**Estudio patológico de los diseños del portal de Girón perteneciente al Sistema Integrado de
Transporte Masivo Metrolinea S.A. ubicado en el municipio de San Juan de Girón
(Santander)**

**Universidad Santo Tomás
Especialización en Patología de la Construcción
Bogotá
Marzo de 2020**

**Trabajo de grado para optar al título de
Especialista en Patología de la Construcción**

Figura 15. Nomograma Módulo Reacción Compuesto SR/SBG
Fuente: AASHTO/1993. Guide for Design of Pavement Structures

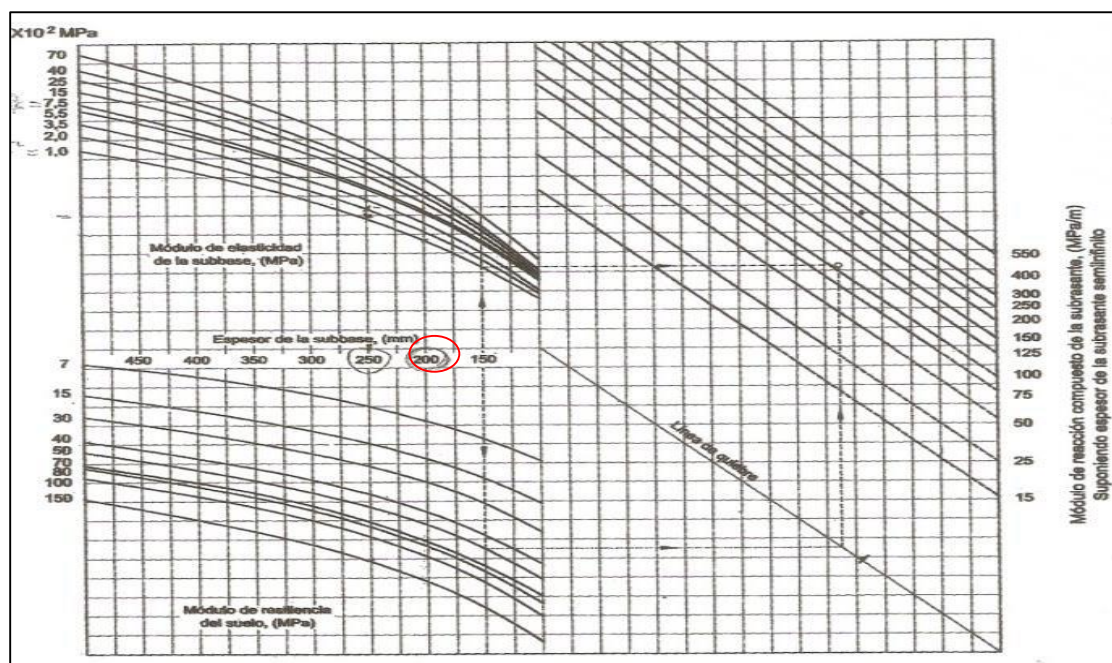
- Para el cálculo de la(s) alternativa(s), fue omitida la pérdida por corrección en capacidad de soporte (LS).
- De igual manera, la metodología no considera la postulación y/o inclusión de material granular de apoyo en espesores menores a (15 cms) compactos, como contradictoriamente se ilustra en las Figura 13. La mínima agrimensura siempre es (15 cms) como se puede evidenciar en la siguiente figura.

Figura 16. Planta modulación losas diseño inicial Diseño inicial–
Fuente: Metrolínea (2013)

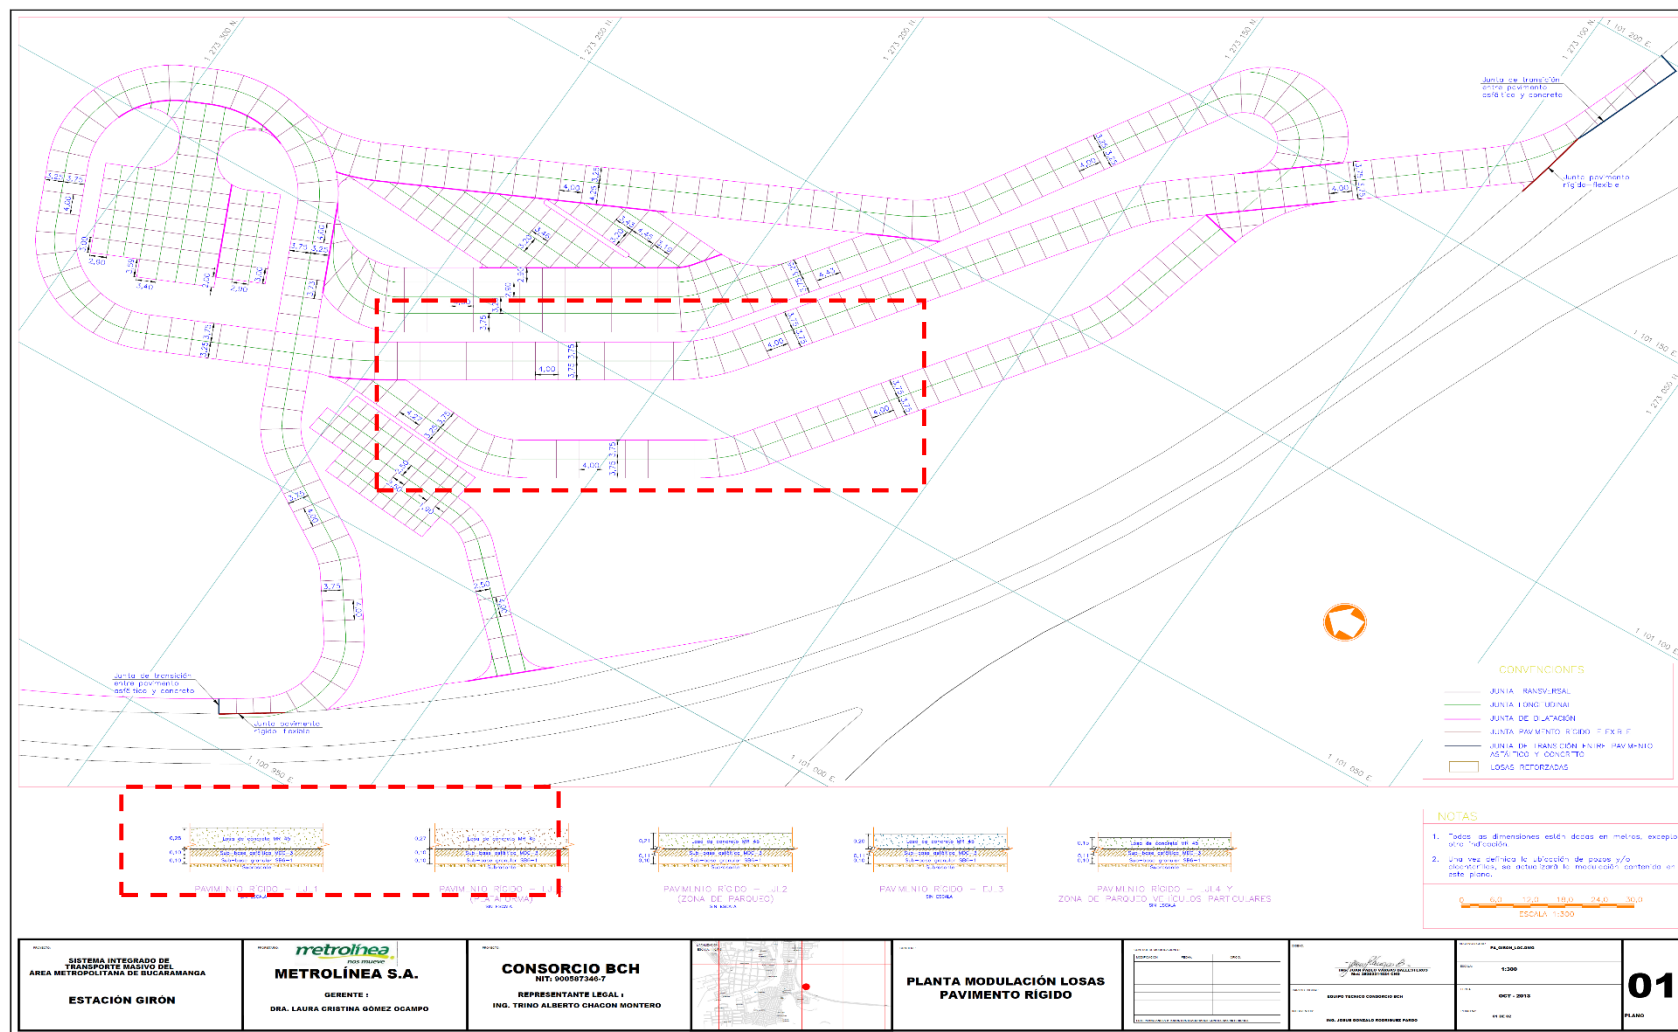
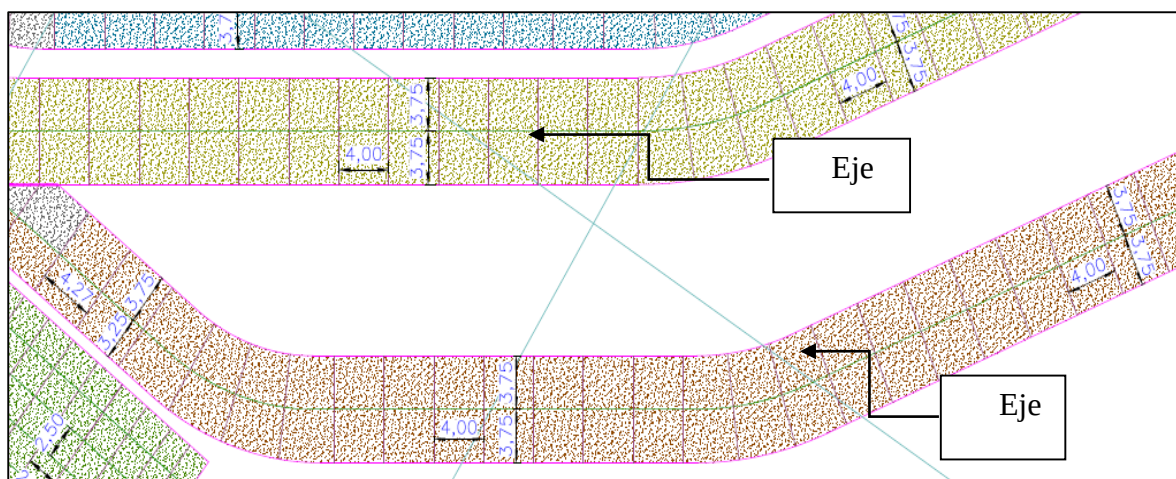
- Se dimensionó la configuración de ciertos paños modulatorios por fuera de todo criterio técnico de diseño, como de manera contraria y totalmente justificada lo recomiendan los manuales de diseño. Esto conllevará muy seguramente, a daños y colapsos prematuros de las losas del pavimento, solo por efectos propios como la retracción de fraguado en el hormigón y su puesta en servicio con el tránsito del parque automotor.
- Por otra parte, la placa de entrepiso correspondiente al sector de oficinas administrativas por donde circularán los vehículos del SITM, y con base en la configuración mostrada en los planos, así como el tipo de estructura a ejecutar, se interpreta que sobre la placa estructural de entrepiso se debe cimentar una estructura tipo con espesor total de losa de concreto, mezcla asfáltica y base granular.

Figura 36. Plano Asbuilt No. 08 Cortes CC' - DD'
Fuente: Metrolínea (2018)

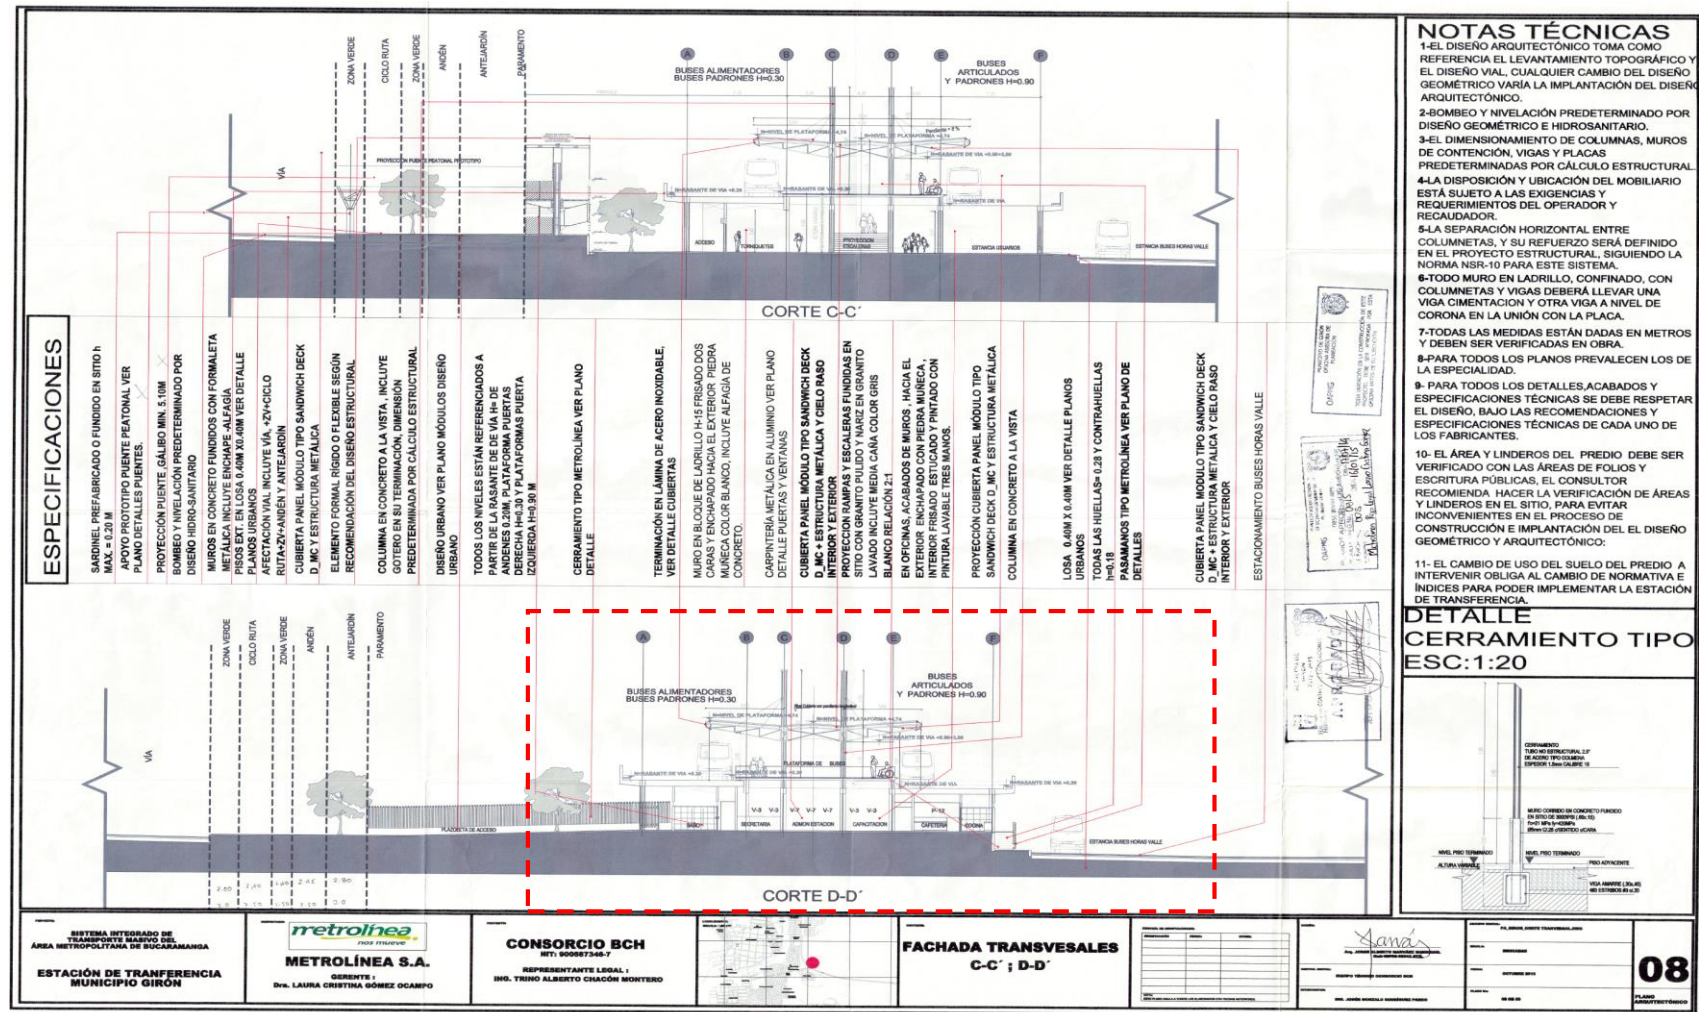
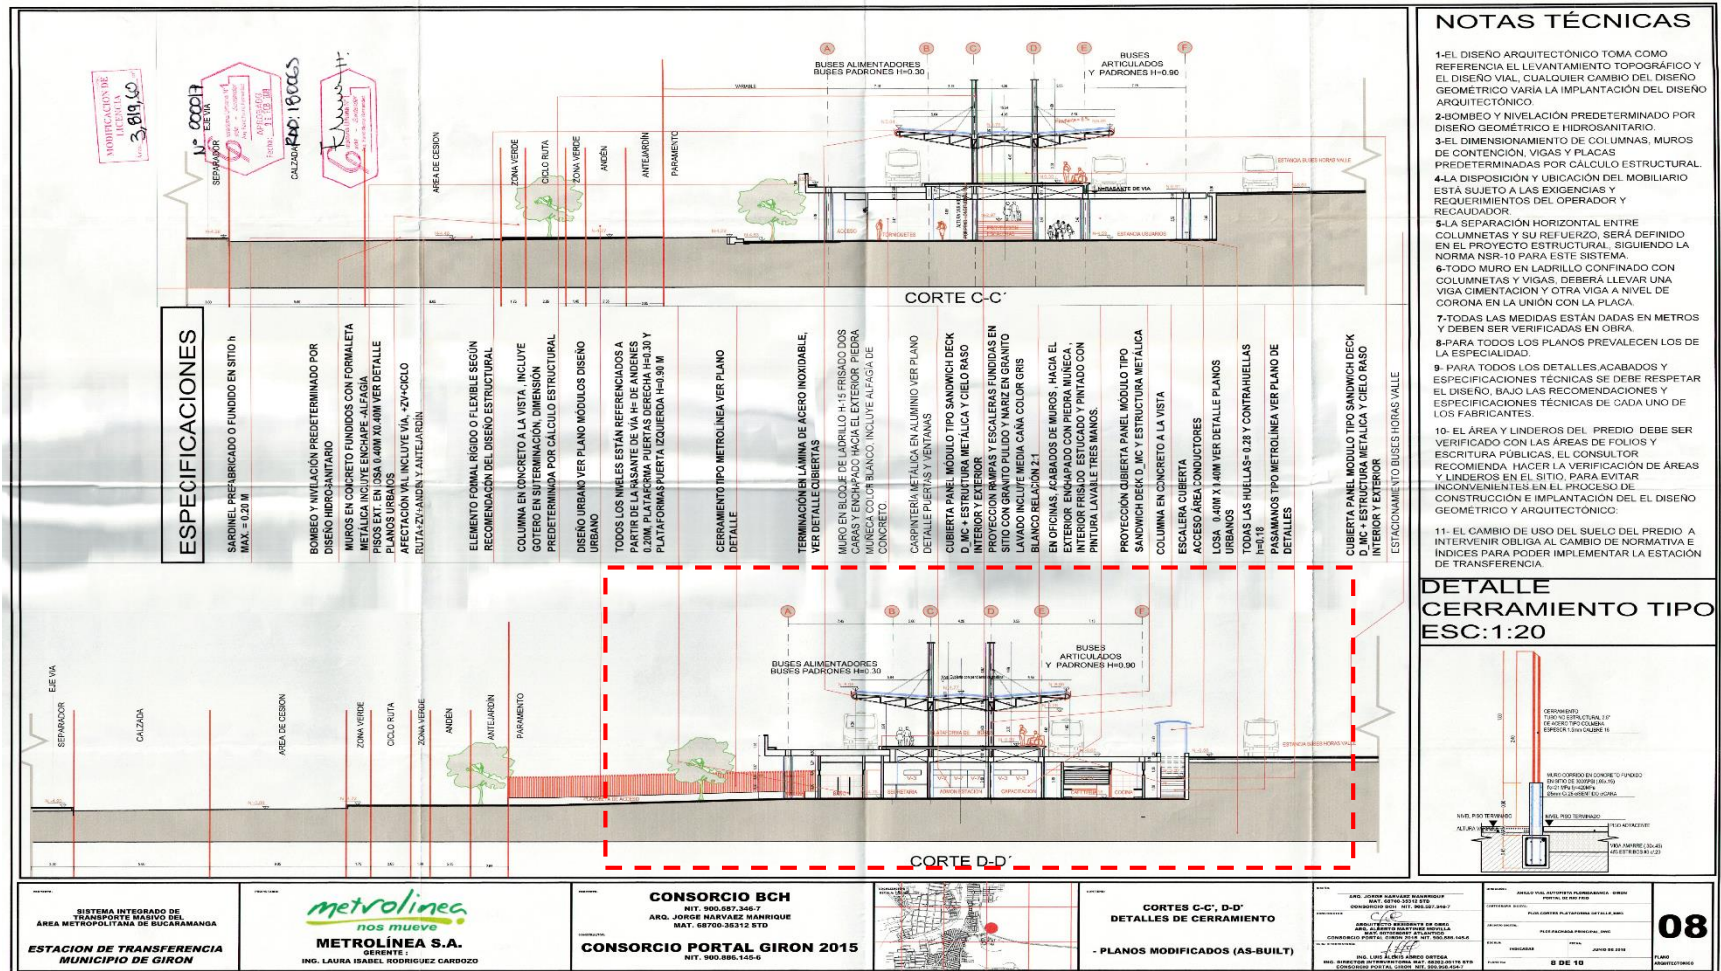
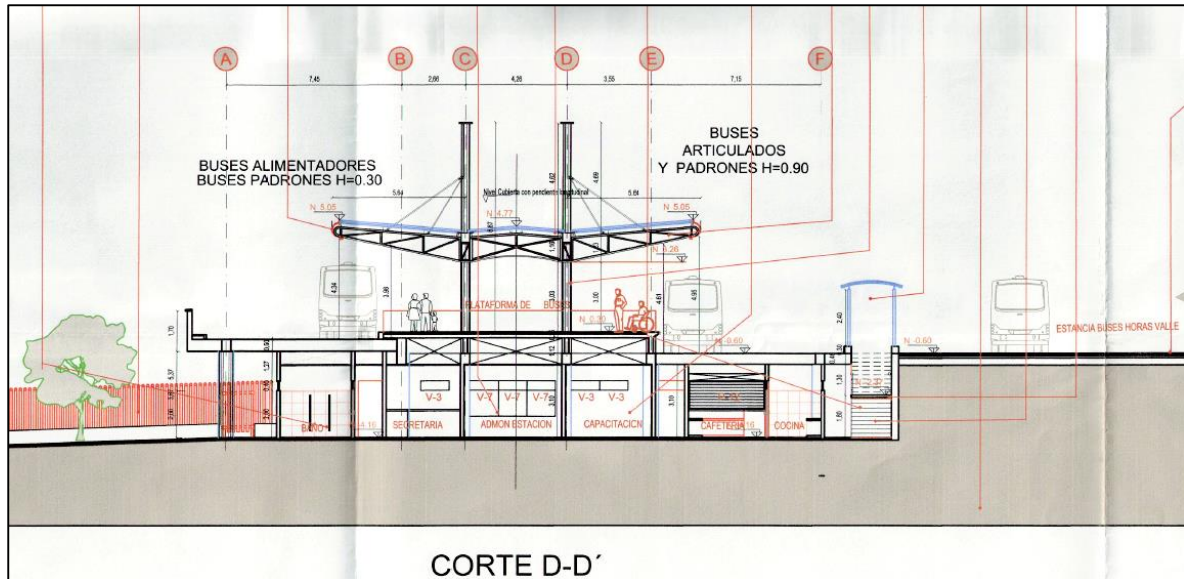
Otra opción que se analizó fue el diseño con muros en concreto reforzado por gravedad tipo cantiléver sin modificar los niveles del patio de parqueaderos, pero esta opción generaba estructuras muy robustas y esbeltez de aproximadamente 11 metros, lo que nos llevó a modificar los patios de parqueaderos en sus niveles, generando con esto que los muros en concreto fueran menos robustos y esbeltos y por ende menos costosos. (Ver figuras No. 23, 24, 25 y 26).

Adicionalmente, se ahorró todo el corte y excavación de esta zona, como se puede ver en las figuras anteriores, lo cual fue compensado con el balance general de mayores y menores cantidades, utilizando estos recursos en otras cantidades de obra. Por otra parte, se tenía la necesidad de reubicar y trasladar la línea de gasoducto de 12", la cual no tenía diseños y que, aprovechando el nuevo diseño de los muros tipo cantiléver, se podrían implementar y diseñar el nuevo trazado del gasoducto, como efectivamente se realizó. (Ver figuras 23, 24, 25, 26).

Figura 39. Planta Configuración Portal y Nuevo diseño geométrico vial
Fuente: Metrolínea (2018)

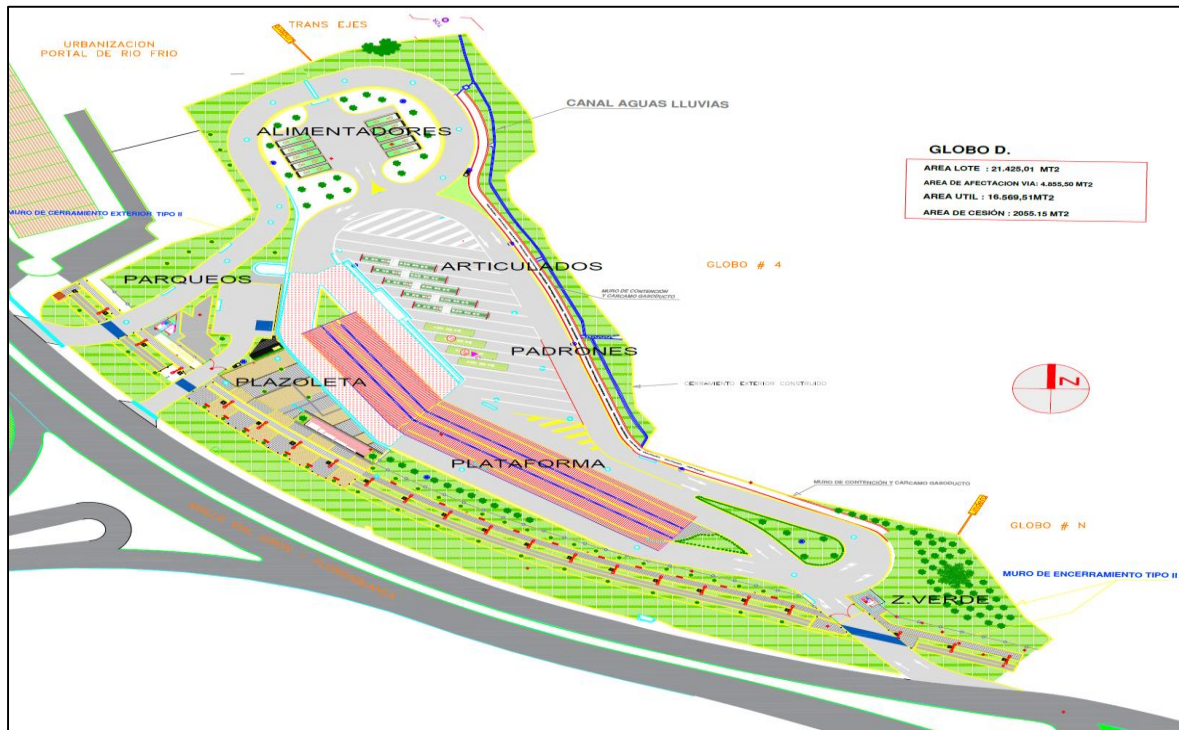
Una vez se tomó la decisión de modificar los niveles del patio de parqueadero se creó la necesidad de modificar el diseño geométrico vial puesto que el replanteo de los linderos del lote de acuerdo a las escrituras, los diseños de los muros de contención y el nuevo trazado del gasoducto Gibraltar – Bucaramanga, hicieron que el patio inicialmente diseñado se redujera en un carril.

Por otra parte, el cambio de niveles del patio hizo que se cambiara el sentido de salida de los buses del SITM a la salida de la plataforma de pasajeros, que inicialmente giraban a la derecha y bajaban al patio de parqueadero en horas valle o salían por un box culvert a la autopista Anillo Vial a iniciar su recorrido.

Por el cambio de niveles se eliminó el box culvert y se configuró una nueva geometría vial cambiando el sentido de salida de los buses

Figura 41. Planta Cimentación Ejes 1-13 Plataforma de usuarios
Fuente: Metrolínea (2017)

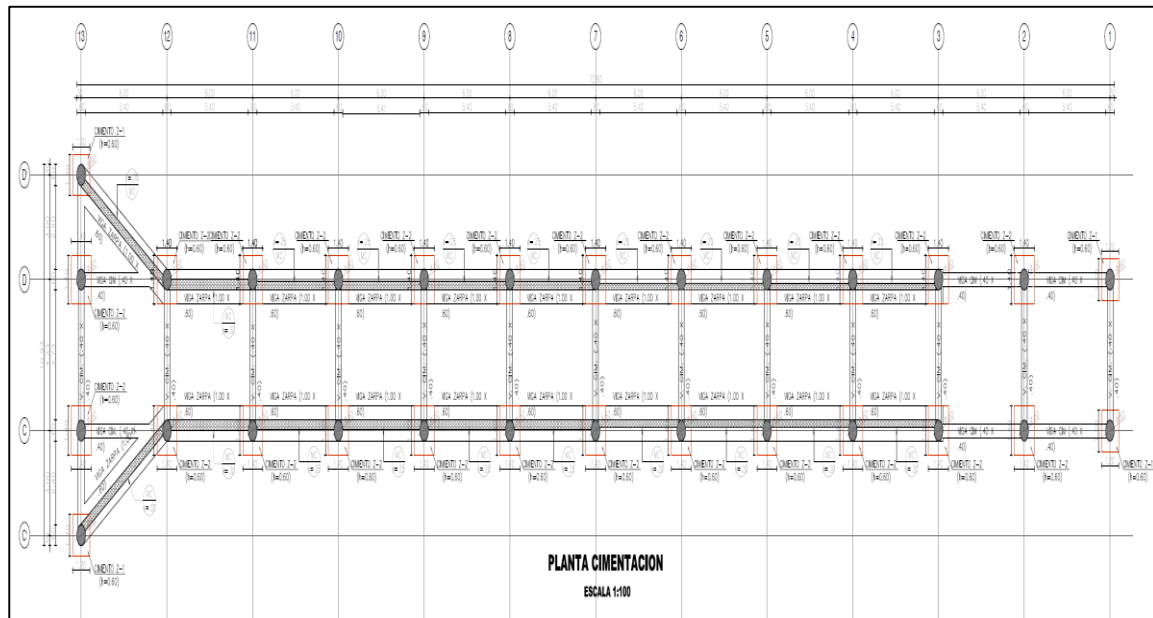
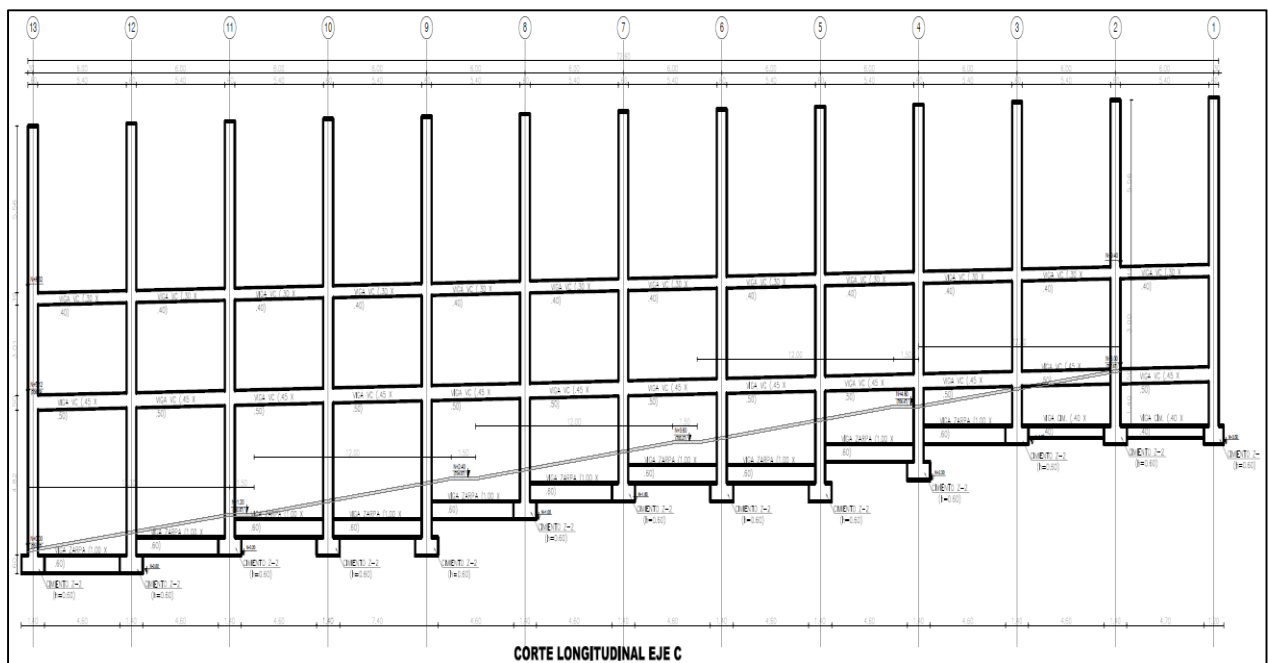
Desde la supervisión del proyecto realizada por Metrolínea S.A., se solicitó al diseñador del proyecto la entrega de los diseños de los ejes 1 a 13 de la plataforma de usuarios del SITM, la cual no hizo parte del paquete de diseño para la licitación del proyecto, el diseñador realizó entrega a la entidad de los planos y memorias estructurales las cuales incluyen, plataforma de pasajeros para buses alimentadores y padrones, rampa de acceso a las plataformas, muros de contención y cubierta.

Una vez revisados los diseños por parte del ingeniero estructural de la interventoría y de la supervisión de Metrolínea, se autoriza su construcción.
